CENTRAL FOTOVOLTAICA DE RIBABELIDE
PROJETO HÍBRIDO DO PARQUE EÓLICO DE RIBABELIDE

ESTUDO DE IMPACTE AMBIENTAL

Resposta ao Pedido de Elementos Adicionais

Processo de AIA n.º 3602

Figura 1 - Modelo Digital de Terreno com as 4 alternativas das Linhas Elétricas estudadas e outras linhas existentes na área (sem escala).

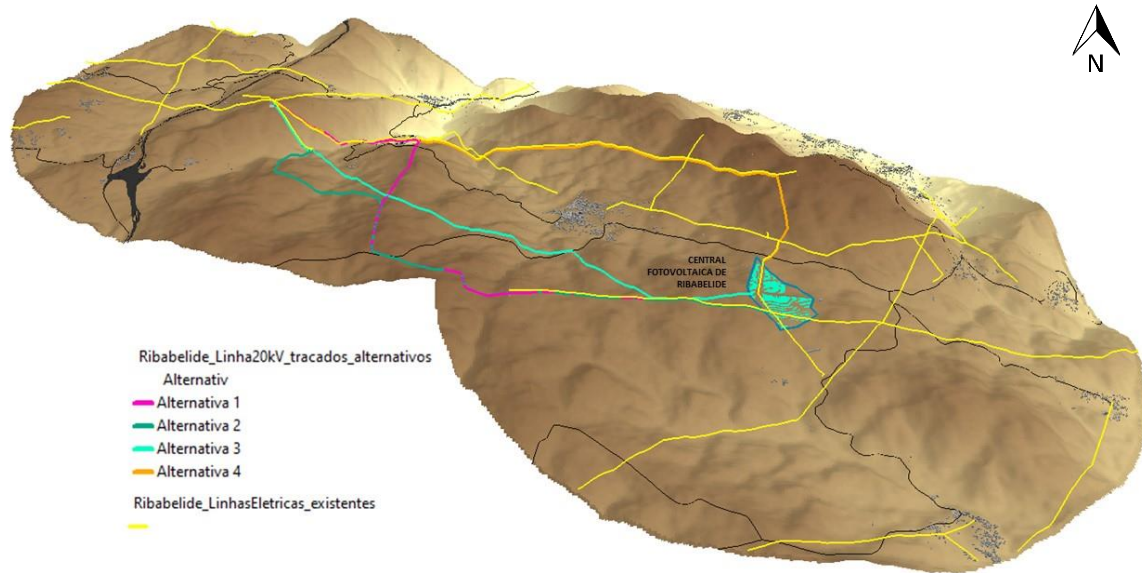
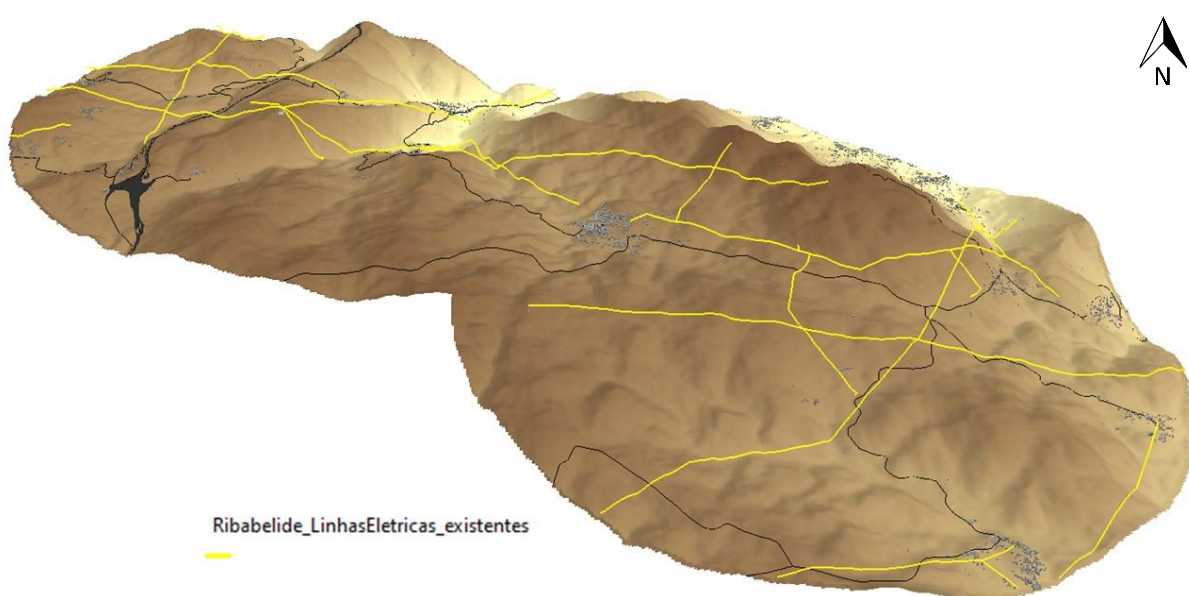
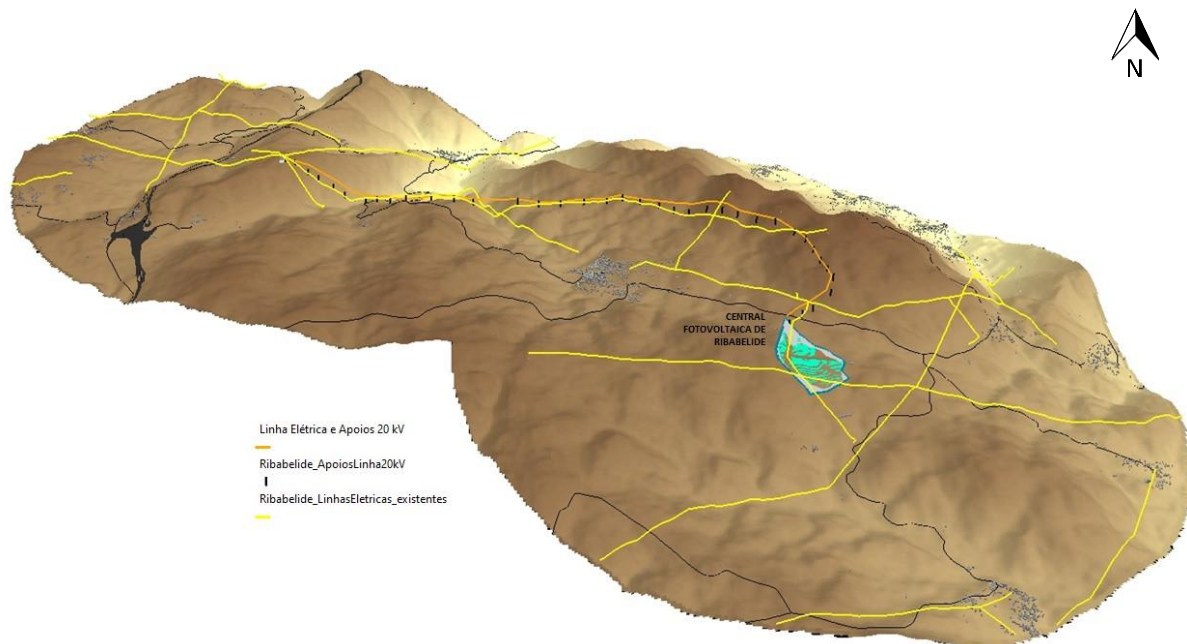
- 1.10. Apresentar Modelos Digitais de Terreno, tal como a figura 47 (página 120) do Relatório Síntese, que permitam atestar, a partir de vários pontos de observação, o enquadramento das linhas elétricas, ou seja, devem ser apresentadas 3 figuras diferentes com a seguinte informação: 1) as 4 alternativas de traçado das linhas elétricas com os apoios; 2) a linha elétrica proposta com os apoios e com os corredores de linha existentes na área envolvente; 3) todos os corredores de linha existentes com os respetivos apoios.

A análise de grandes condicionantes das alternativas de Linhas Elétricas foi realizada tendo em conta os traçados possíveis para análise, sem pormenorização do projeto, dada a fase preliminar do estudo. Apenas a alternativa escolhida para avaliação detém informação detalhada da localização dos apoios e suas características.

Apesar de ser fora do âmbito do EIA, apresenta-se nas figuras seguintes o Modelo Digital de Terreno gerado para a Linha Elétrica proposta com os apoios.

A informação recebida na consulta realizada às entidades (E-REDES e REN) apenas possui a informação das linhas elétricas sob a gestão destas entidades dentro da área de estudo. Além disso para as linhas constantes dentro da área de estudo, não foi recebida informação detalhada sobre os apoios e respetivas alturas.

Figura 4 – Apoio tipo e fundação tipo do apoio da linha elétrica.

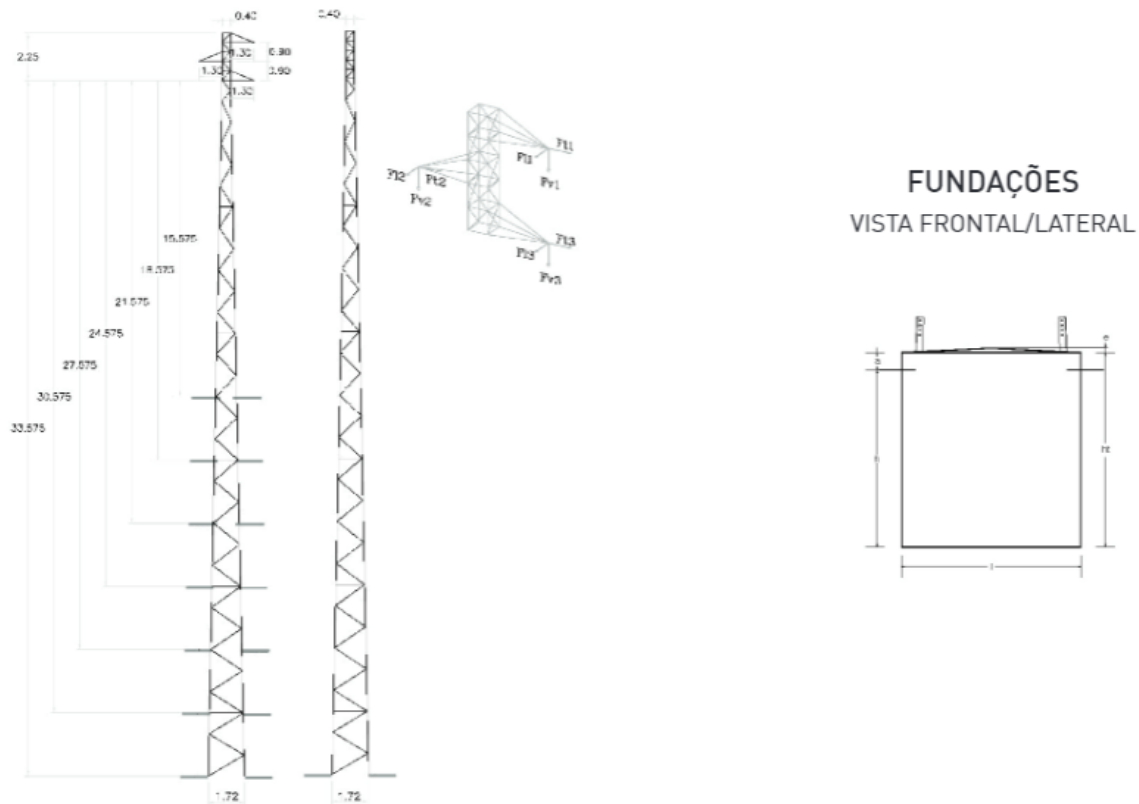
1.11. Apresentar pormenor dos apoios onde conste a altura máxima e a área das fundações.

A figura seguinte apresenta o desenho tipo do poste da Linha Elétrica.

Na linha elétrica em estudo a altura média do poste é de 20,8 m, variando entre 11,7 e 24 m. A área média da fundação é de 4,5 m².

Figura 5 – Centrais fotovoltaicas licenciadas num raio de 10km (Fonte: DGEG, consultado em março 2023)

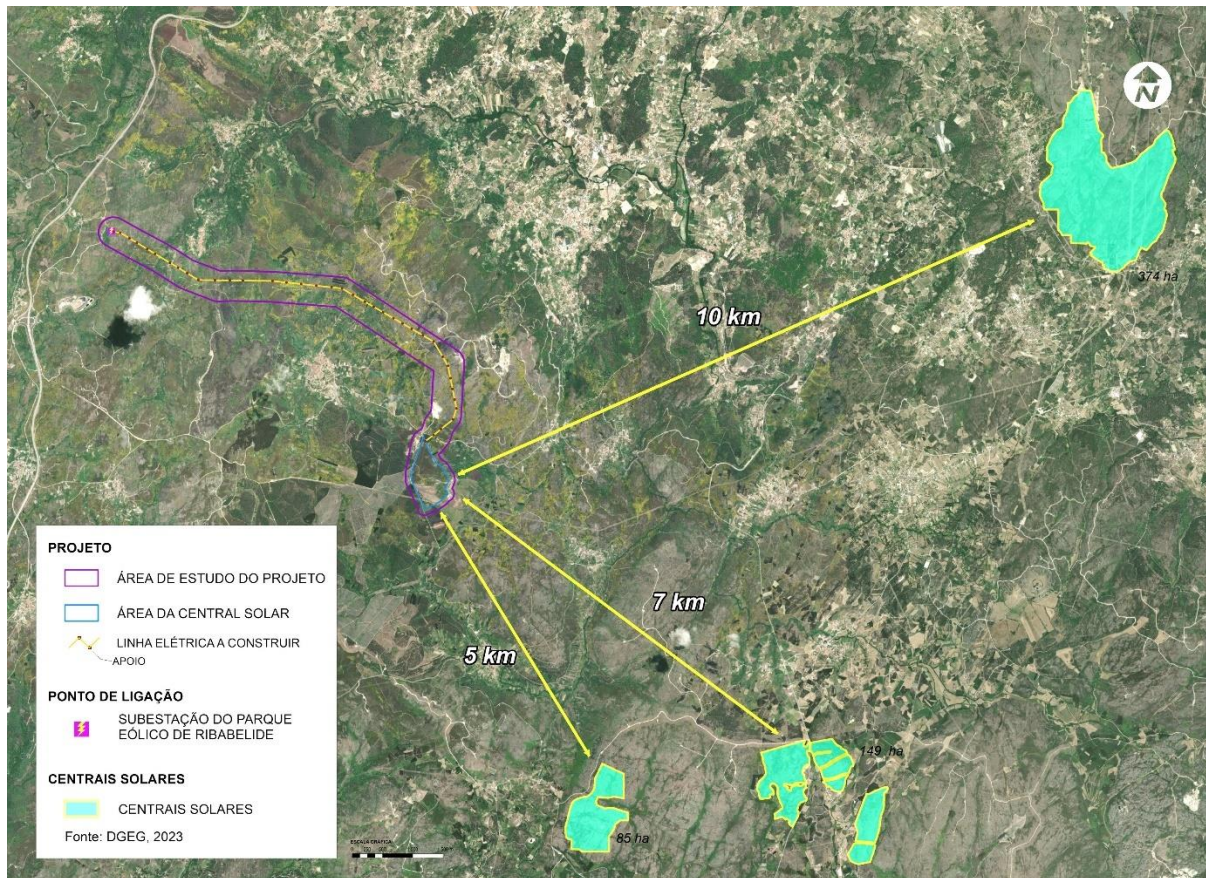
4.4. Rever a avaliação de impactos cumulativos do projeto no que concerne ao fator ambiental “alterações climáticas”, tendo em consideração o seguinte:

- i. A tipologia do projeto em causa representa uma redução de emissões de GEE muito significativa fruto da produção de energia a partir de fontes renováveis que vai proporcionar, contudo, têm a si associada, muitas vezes, uma perda de capacidade de sumidouro relevante, resultado das ações de desflorestação e/ou desmatação inerentes à implementação destes projetos.
- ii. Nos últimos anos, tem tido lugar a concretização de vários projetos desta natureza, por vezes na mesma região, o que se poderá traduzir numa intensificação de impactos negativos cumulativos ao nível da capacidade de sumidouro, caso a mesma não seja devidamente compensada, influenciando, inclusive, o importante papel destes projetos no âmbito da concretização dos instrumentos estratégicos de política climática nacional.

No Desenho 22 (Impactes Cumulativos) do Volume 2 do EIA é apresentada a avaliação integrada dos Projetos já existentes numa envolvente de 3 km, onde não existem projetos de natureza semelhante ou com impactos que possam ser considerados cumulativos. Apenas se identificaram projetos de energia eólica.

Na envolvente de 10 km estão licenciadas 3 Centrais Fotovoltaicas (DGEG, consultado em março 2023), que ocupam na totalidade 608 ha de terreno, em áreas rochosas, área florestal e de matos, como pode ser observado na figura seguinte. Comparativamente com os usos do solo existentes na área da Central Fotovoltaica de Ribabelide (predominantemente de matos) poderá verificar-se algum impacto cumulativo com estes projetos, embora em termos de magnitude o impacto seja baixo dado que na envolvente a ocupação do solo é maioritariamente com este tipo de coberto. Além de que, de acordo com a estimativa da pegada de carbono apresentada no capítulo 7.3.1.1 do Relatório Síntese (Volume 1) do EIA verifica-se que o impacto decorrente da alteração do uso do solo é muito reduzido face às restantes componentes do ciclo de vida da instalação (<1%).

Figura 6 – Localização do Alto Douro Vinhateiro e respetiva Zona Especial de Proteção, face à localização do Projeto da Central Fotovoltaica de Ribabelide

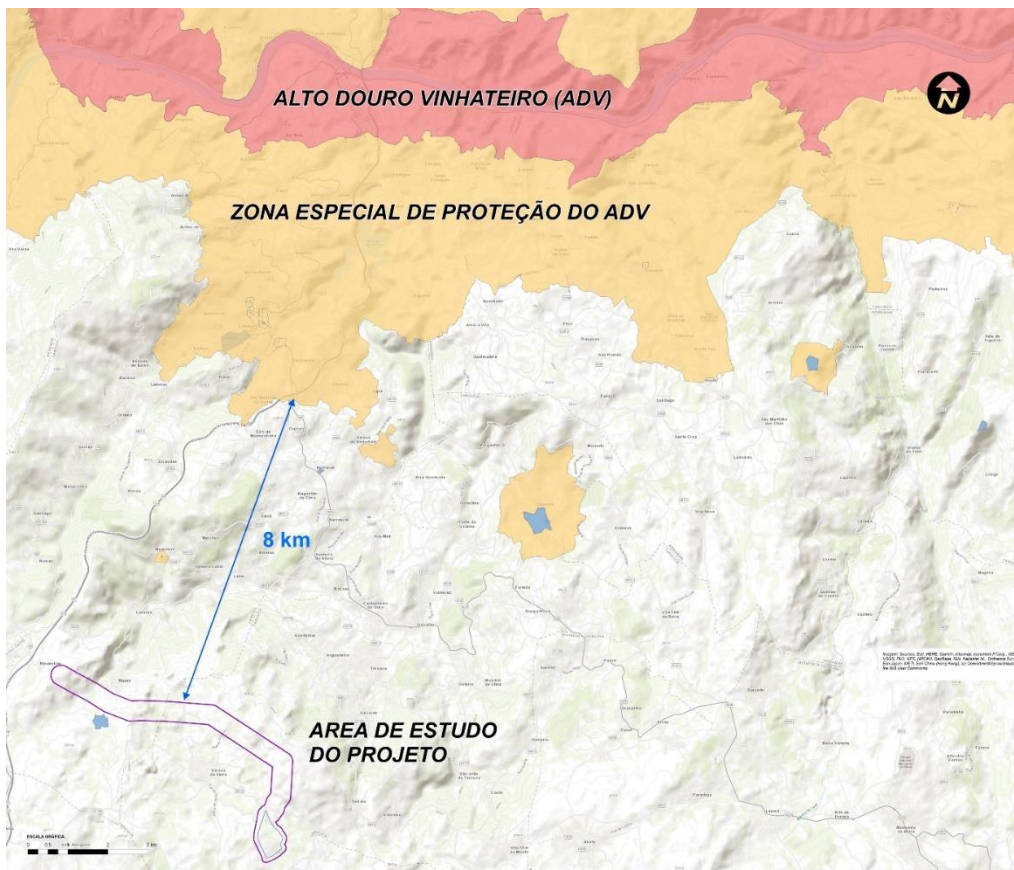
5.3. Apresentar bacia visual do Projeto correspondente ao desenho 22012-PE-AMB-DES-012-01-0 com a representação gráfica da Zona Especial de Proteção (ZEP) do Alto Douro Vinhateiro (ADV). Neste último caso, se situar dentro da área útil da carta. Complementarmente, solicita-se a inserção, na zona da legenda, de uma tabela com a altura de cada um dos apoios da linha elétrica maioritariamente aérea (7,7km), a 20kV, com cerca de 7,9km, que deve ter associada um identificador (id).

A Zona Especial de Proteção do Alto Douro Vinhateiro localiza-se a cerca de 8 km a norte da área de estudo, ficando fora da bacia visual apresentada no Desenho 12, como é possível verificar na figura seguinte.

Figura 7 – Localização de exemplares identificados de *Betula pubescens* (branco), *Quercus pyrenaica* (azul) e *Castanea sativa* (verde)

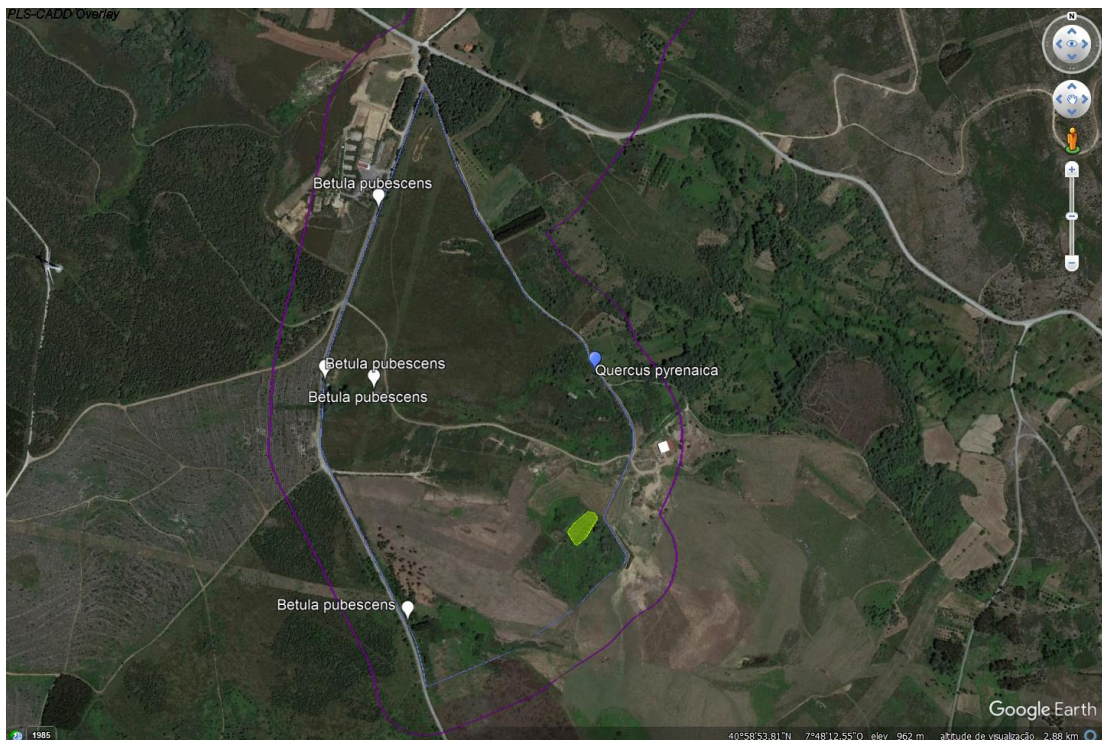
- 5.5. Confirmar os géneros e espécies arbóreas presentes na área vedada da central. São referidas, no Anexo I que consta associado ao Relatório Síntese do EIA, espécies como *Alnus glutinosa*, *Betula pubescens*, *Corylus avellana*, *Castanea sativa*, *Quercus pyrenaica*, *Quercus robur* e *Quercus suber*. Importa referir que as referidas espécies a preservar são de elevado valor cénico e paisagístico pelo que deverão vir a integrar a estrutura verde do Projeto final de

Integração Paisagística da Central Solar de Ribabelide (PIP-CS-R), a menos que o seu estado fitossanitário não seja bom. A verificar-se a presença deverá proceder-se ao seu levantamento geroreferenciado dos exemplares arbóreos em causa a apresentar em cartografia sobrepostos ao orto a par de uma caracterização das suas características.

As espécies confirmadas na área da Central Fotovoltaica foram: *Betula pubescens*, *Castanea sativa* e *Quercus pyrenaica*, nas localizações apresentadas na figura seguinte.

Os exemplares localizados na periferia da instalação (*Betula pubescens* e *Quercus pyrenaica*) caso se encontrem em bom estado fitossanitário, serão preservados. Foi incluída no capítulo 9.3.3 do Relatório Síntese (Volume 1) do EIA uma medida de minimização nesse sentido (Medida 39).
